5. 荒川中部地区②

導水幹線水路トンネル立坑撤去に係る
施工計画及び仮設計画

5.荒川中部地区② 導水幹線水路トンネル立坑撤去

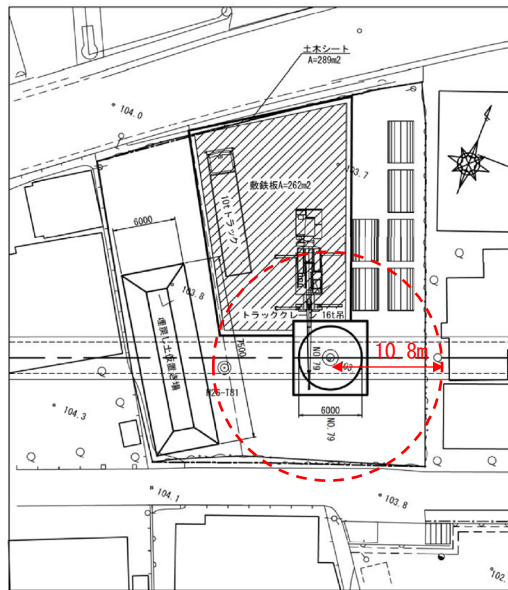
施設名	項目	課題点	助言内容
導水幹線トンネル	施工計画	【桜沢立坑】 ・トンネル開口部補強材を撤去するタイミングで、ライナープレートに変形が生じ、既設トンネルとの取り合い部から、漏水が発生するリスクがある	・立坑部のトンネル断面復旧後、復旧した構造で土圧を受け代えた後に、開口補強材を撤去する計画とする ⇒施工計画を見据えた復旧構造の検討が必要
	設計	・ライナー撤去に伴う、地盤変状を予測しておく必要がある ・内部摩擦角 $\phi = 30^\circ$ 主働崩壊角 $\phi_f = 45^\circ - \phi / 2 = 30^\circ$ 砂礫の土被り 13.5m ⇒影響範囲（立坑中心から） $6.0\text{m} / 2 + 15 \times \tan 30^\circ = 10.8\text{m}$	・基本的にライナー撤去は、掘削時と同様の地盤応力状態となるため、可能と判断する ・ライナー築造時の地盤改良の効果低下の判断が難しい ・FEM解析（2次元でよい）により、地盤変状を予測する ・地盤改良の効果低下については、追加で立坑側方にボーリング調査を行うことも視野に入れる ←赤丸が影響範囲
	設計	・トンネル断面の復旧構造の設計には、全土被り土圧を採用するべきである（埋戻し材のため緩み土圧では問題がある）	・復旧構造の設計に、全土被り荷重を載荷する ・ボックス構造とする場合、角部にモーメントが集中するため、配筋に注意する
